**OBJET** : Réponse à l'avis n°2023-ARA-AP-1594 – Projet Photovoltaïque d'Avermes, ZAC des Petits Vernats.

Par mail du 11 octobre 2023, vous m'avez fait parvenir un avis de la MRAE, délibéré le 10 octobre 2023, concernant le projet photovoltaïque situé sur la commune d'Avermes, dans la ZAC des Petits Vernats. Ce courrier vise à apporter une réponse aux différents points soulevés (surlignés en jaune dans le corps de texte).

**Localisation des mesures complémentaires.**

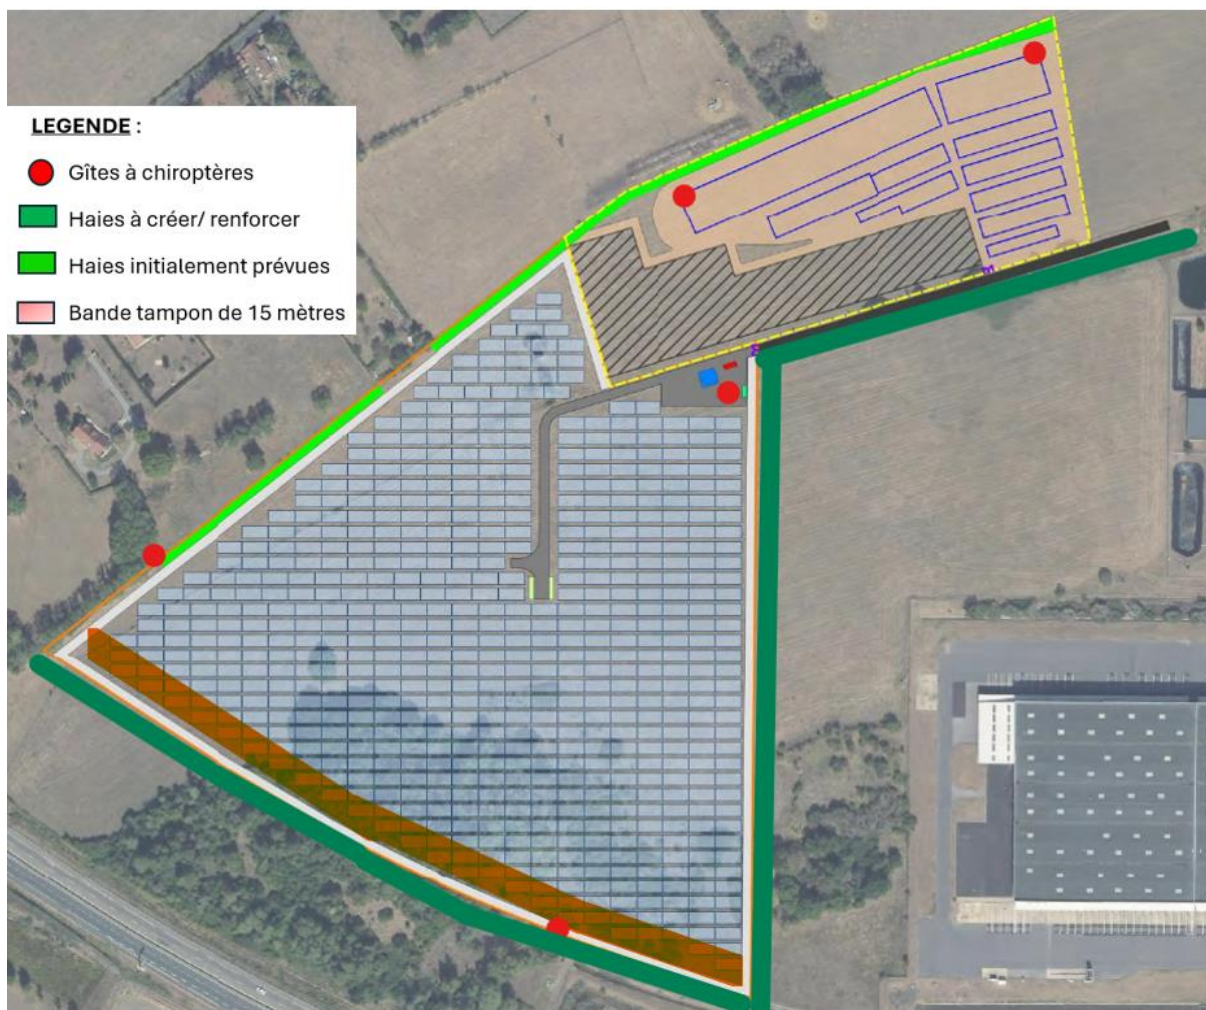
- de rehausser le niveau d'enjeu du secteur qui a fait l'objet d'une coupe forestière ;
- de présenter les mesures pour éviter, réduire et compenser qui ont été requises préalablement à cette coupe et aux destructions d'habitats d'espèces protégées, ou sinon de les présenter à ce stade, afin de corriger ce dysfonctionnement, et de les inclure explicitement au projet et donc à l'étude d'impact.

Toutefois, afin de tenir compte des remarques de l'avis, la coupe forestière a été intégrée à une réévaluation des enjeux. Les mesures écologiques supplémentaires présentées plus avant permettront de répondre à la réintégration de cette coupe dans le cadre du projet, plus particulièrement, la conservation et la restauration de nombreuses haies permettent le maintien de l'aire de chasse pour les chiroptères et l'avifaune. Les haies concentrent en effet la majorité des enjeux, leur renforcement permet ainsi de limiter l'impact résiduel.

Une mesure d'évitement supplémentaire (*MEI*) est instaurée, afin de renforcer les zones de chasse et de transit de l'avifaune et des chiroptères. Un linéaire de haies supplémentaires (715ml) permettra également de renforcer les zones de lisières favorables aux populations de chauves-souris présentes.

Des mesures complémentaires permettent d'obtenir un impact résiduel faible concernant l'impact de la coupe sur les espèces. Dans un souci de préservation de la qualité des haies, un renforcement de ces dernières est prévu sur l'ensemble du projet. Ce renforcement intégrera le chemin d'accès du projet situé au nord. En outre, au sud du projet, une bande bocagère de 10 mètres de large sera plantée afin d'assurer un ré enfrichement de la haie (*MRI*). Une mesure d'évitement consistant en un recul de 15 mètres des premiers panneaux sera opéré et aura pour effet de renforcer l'effet de lisière, de favoriser l'entomofaune présente sur site et ainsi de créer une zone de chasse favorable aux chiroptères et l'avifaune.

Enfin, 5 gîtes à chiroptères seront posés en divers endroits du projet en tant que mesure d'accompagnement (*MA2*) comme par exemple : au sein des futures haies et sur les bâtiments (locaux techniques de la centrale photovoltaïque au sol, ombrière et bâtiments à vocation économique etc...). Cette mesure permettra de réaliser immédiatement les potentialités de gîtes du site.

*Localisation des pieds de Crassula Tillaea par rapport à l'emprise du projet (en noir).*

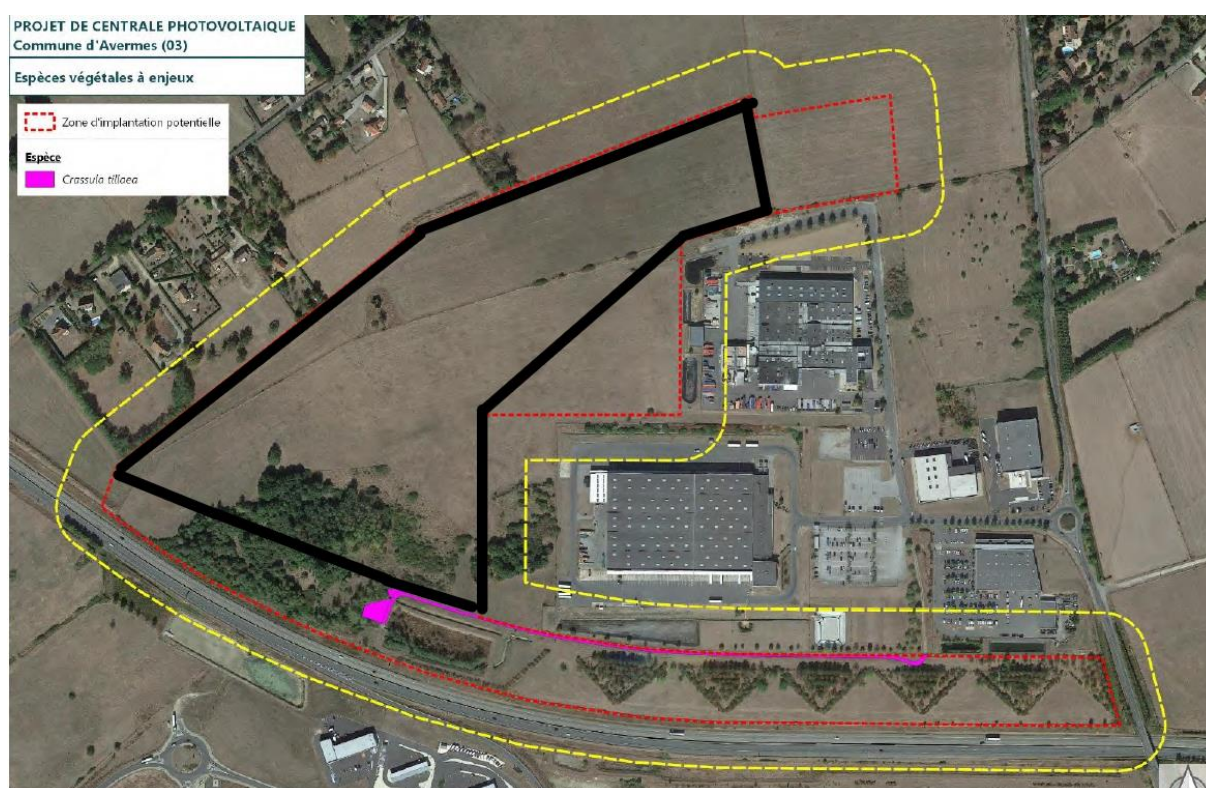
En ce qui concerne la flore, il est indiqué que « le long linéaire de *Crassula tillaea* en bordure de chemin en périphérie sud-ouest de l'emprise clôturée de la CPS sera sans doute détruit » : le niveau d'effet sur cette espèce dont l'intérêt local est souligné est malgré tout qualifié de « faible » sans explication. Il est indiqué par la suite que « quelques pieds de *crassula tillaea* seront détruits mais sans leur habitats largement évité » : ce point devra être éclairci.

En page 218, l'étude d'impact relève que « un long linéaire de *Crassula tillaea* se situe en bordure de chemin en périphérie sud-ouest de l'emprise clôturée de la CPS. L'espèce et son habitat sont néanmoins peu concernés par le projet ». L'étude expose en effet que « quelques pieds de *Crassula tillaea* seront détruits », car comme mis en avant par la carte page 229 de l'EIE, la clôture viendra s'installer en périphérie immédiate de cette espèce. Bien que toutes les mesures classiques de précaution de chantier soient prises (recul d'un mètre aux limites cadastrales pour faciliter l'entretien de ladite clôture), et qu'il s'agisse d'une opération légère (conduite en une fois à l'aide d'un engin motorisé léger), et afin de ne pas sous-estimer les impacts, il a été considéré dans la présente EIE que la destruction de quelques pieds soient possibles lors de cette opération.

Toutefois, la destruction de quelques pieds n'est pas de nature à menacer la conservation de l'habitat de cette espèce ni son bon état écologique et de conservation. L'étude d'impact conclut en ce sens en affirmant que « le niveau d'effet de destruction directe restera néanmoins faible pour la flore » (p219 de l'étude).

**Annexe 1 : Extrait du PC ombrière – localisation des pistes, revêtement et places.**

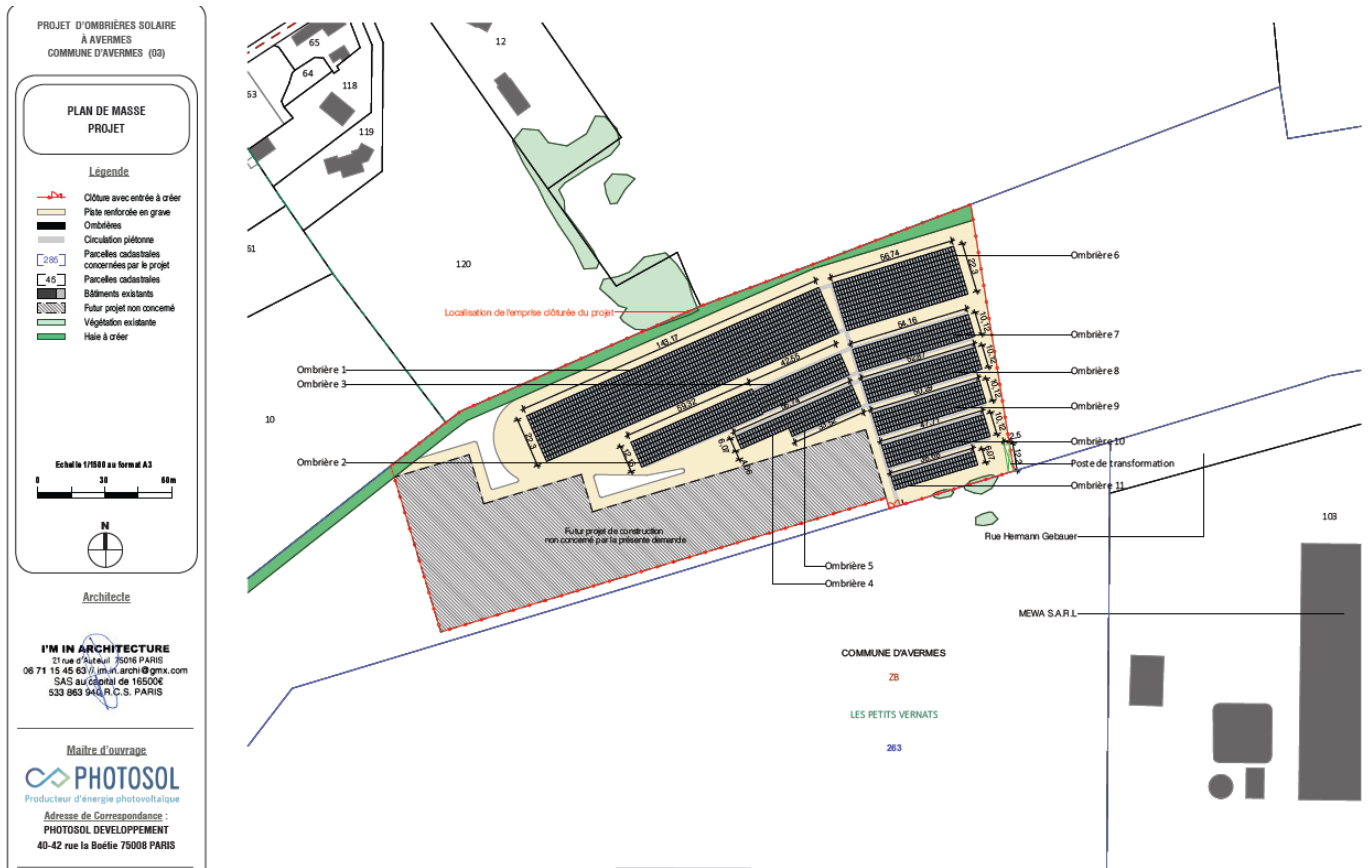
- le bâtiment, les ombrières, l'activité qui sera accueillie ainsi que le parking sur lequel seront installées les ombrières (nombre de places, revêtement, etc.),
- le raccordement au poste source d'Yzeure ainsi que les travaux qui seront nécessaires au niveau du poste pour assurer le raccordement au réseau national de la production du parc,

Le projet comporte 2 types d'installation : une installation de centrale photovoltaïque au sol ainsi que des ombrières sur parking. Un extrait de l'étude d'impact (page 16 et 17) présente les données et l'implantation du projet. Concernant l'aspect ombrière, les annexes 1 et 2 présentent les plans de masses du permis de construire afin de visualiser la localisation des pistes, les places prévues, les revêtements envisagés ainsi que l'emplacement des ombrières.
